改善箇所説明図 ②

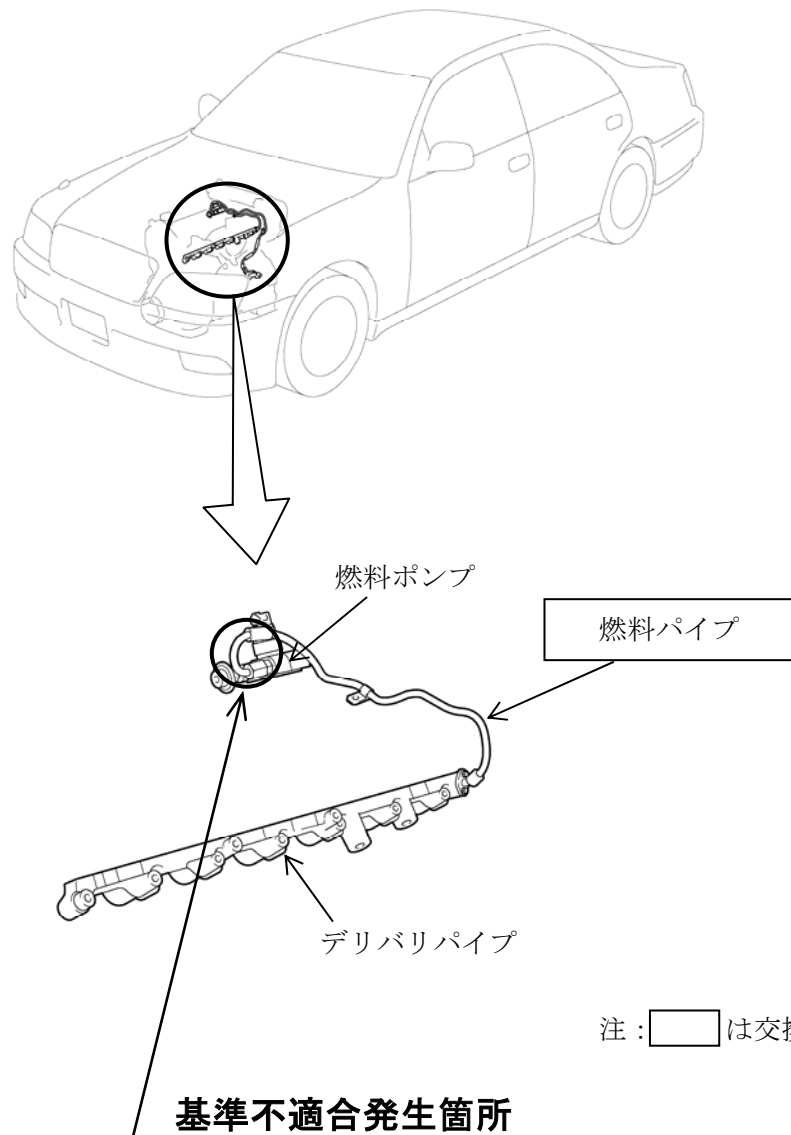
エンジンの燃料装置において、燃料パイプのパイプ材溶接部に対する曲げ位置が不適切なため、溶接部の応力が高くなり燃料中の微量な腐食成分が作用して微小な亀裂が発生することがある。そのため、そのままの状態で使用を続けると、燃料の圧力変動によりパイプの亀裂が進行し、最悪の場合、燃料が漏れるおそれがある。

全車両、当該パイプを対策品と交換する。

識別：改善済車両には車台番号打刻位置の中央上部に黄色ペイントを塗布する。
